*Prot. 1835
Imperia, 27/08/2024*

OSSERVAZIONI ALL' "ISTANZA PER IL PROCEDIMENTO DI VALUTAZIONE DI IMPATTO AMBIENTALE, PRESENTATO DA 18 PIU'ENERGIA S.R.L. BRENO (BS) il, 06.06.2024, ai sensi dell'art.23 del D.Lgs 152/2006, per la Realizzazione di un nuovo parco eolico denominato "Imperia Monti Moro e Guardiabella" e relative opere connesse , sito nei Comuni di Aurigo, Borgomaro, Castellaro, Cipressa, Dolcedo, Pietrabruna, Pieve di Teco, Prelà, Rezzo, San Lorenzo al Mare, Costarainera (Im).

Figura 5.1: Modello 3D da DTM 1 m – assenza di esagerazione verticale, sono evidenziate la zona settentrionale (AG da 01 a 06), centrale (AG da 07 a 27) e meridionale (AG da 28 a 32)

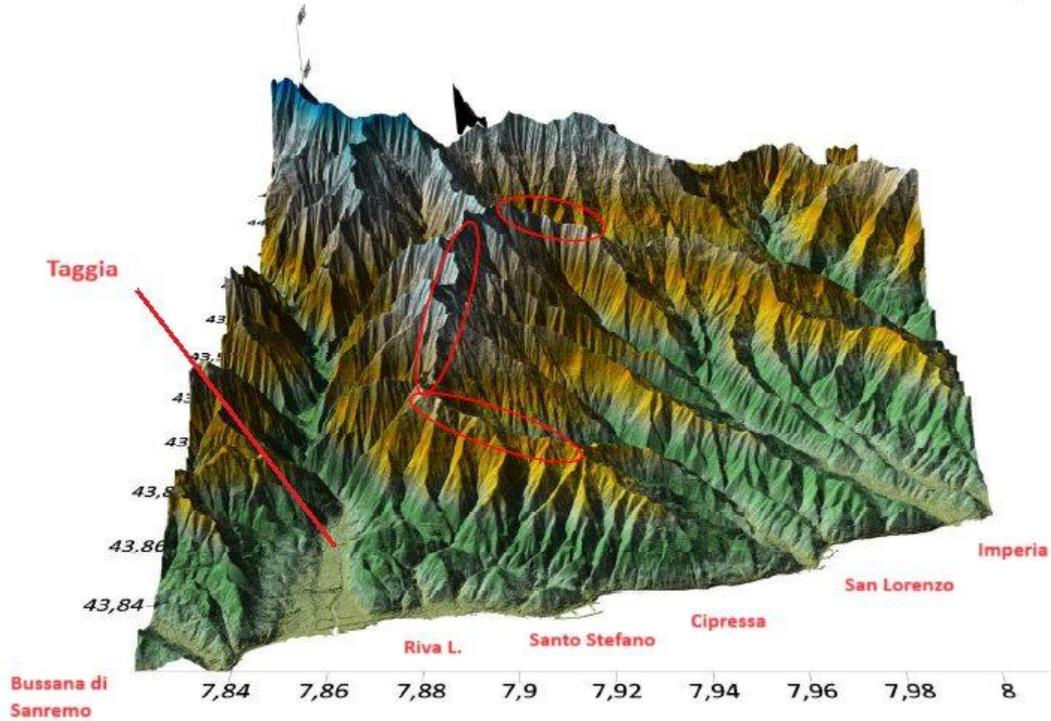
1) L'intervento, intende realizzare 32 pale eoliche da 206 m di altezza ciascuna, sui siti riportati nell'immagine delle planimetrie allegate, interessa aree di elevato pregio ambientale per l'intero entroterra ligure, non solo provinciale (dalla “Relazione di Inquadramento programmatico” i progettisti scrivono “il parco eolico nel suo complesso, comprensivo di aerogeneratori e opere accessorie, ricade all'interno di diverse aree tutelate”).

Carta della ventosità media in Italia, l'area in esame è in colore verde, quindi la velocità del vento è compresa tra i 3 e i 5 metri al secondo, circa 14 Km/ora, mentre per supportare tali impianti dovrebbe essere almeno di 7 m/sec. Circa 25 m/sec.

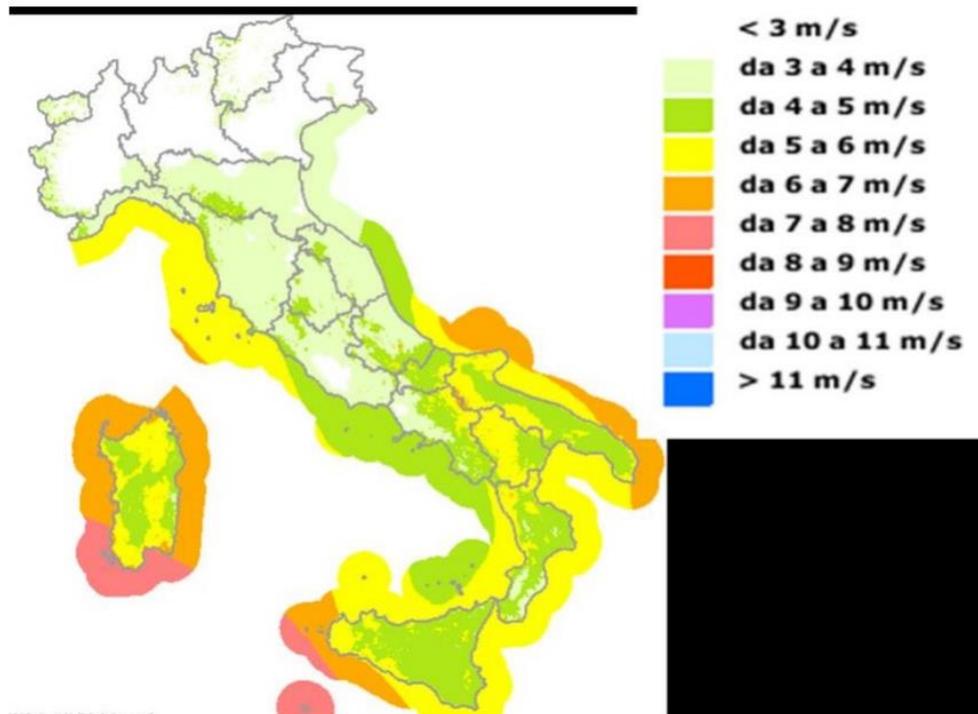
Si deve poi rimarcare che tutto l'enorme impatto ambientale, non risulta neanche compensato da realistiche produzioni di energia elettrica, trattandosi di una zona a medio bassa ventosità (vedere l'allegata carta della velocità del vento in Italia). Tale impianto, con i numeri e l'impatto ambientale mostrati, produrrebbe (in presenza di vento, sia chiaro, del tutto discontinuo e quasi del tutto assente per i mesi d'estate) 196 MW di potenza elettrica. Occorrerebbero ben oltre 10 anni di produzione eolica per compensare i costi energetici della sua costruzione. Il danno ambientale che ne avrebbe la Provincia di Imperia, si tradurrebbe anche in un danno economico, talmente elevato da essere di difficile quantificazione, e comunque ben superiore ai vantaggi di una produzione di energia elettrica-eolica, alquanto aleatoria, a causa della discontinuità, e della scarsa intensità, dei venti per l'area in esame, senza contare che si creerebbe un precedente devastante.
